RESPUESTA A LA NOTA

DRPO-DIREC-SEIA-NE-294-2024

ESTUDIO DE IMPACTO AMBIENTAL

PROYECTO “URBANIZACIÓN LAS LOMAS”

Figura 1. Diagrama del sistema de tratamiento de aguas residuales a implementar

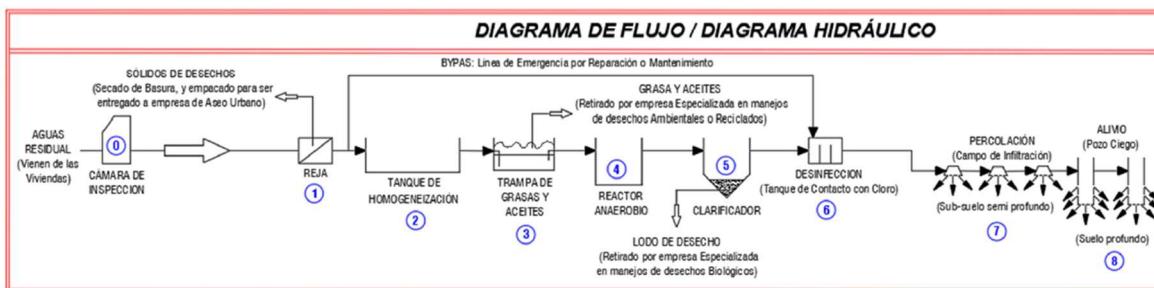
3. El ESIA señala que el proyecto instalará una planta de tratamiento de aguas residuales para manejar los desechos que se generan en la urbanización como sin embargo como no se señala cuál será el punto de descarga de la misma.

a. Favor indicar el punto de descarga con coordenadas UTM WGS 84

R: El proyecto considera el desarrollo de una Planta de tratamiento sin punto de descarga, con un sistema de percolación y pozo ciego. Los lodos generados serán extraídos de forma programada mediante el uso de un camión de succión, un volumen suficiente para permitir dejar en el reactor concentraciones de SSV (solidos suspendidos volátiles) entre 1500 y 3000 mg/l. Estos lodos serán extraídos y dispuestos por una empresa acreditada para su manejo y de acuerdo a lo que indique la legislación vigente.
